BV/01/24-183

Beratung und Beschlussfassung zur Gestaltung des Dreiecks vor der Wohnungsgesellschaft

**Projekt: Gestaltung des Dreiecks
 vor der Wohnungsgesellschaft**

Vorschlag: Stützmauern, Sitzbank,
 Trimmgeräte und Schachtbrett

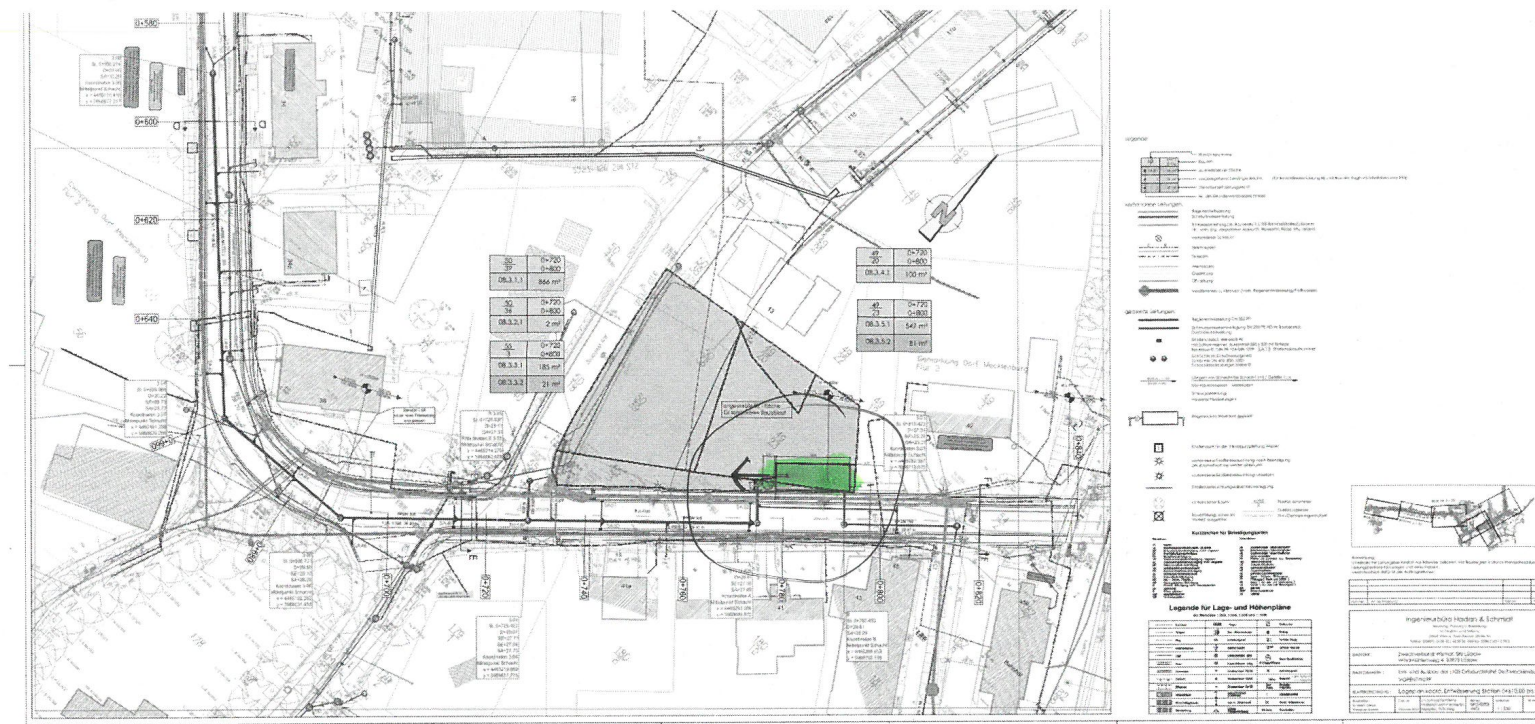
Das Becken muß um 7,00 verschieben
 werden.
 25.3.24 J.
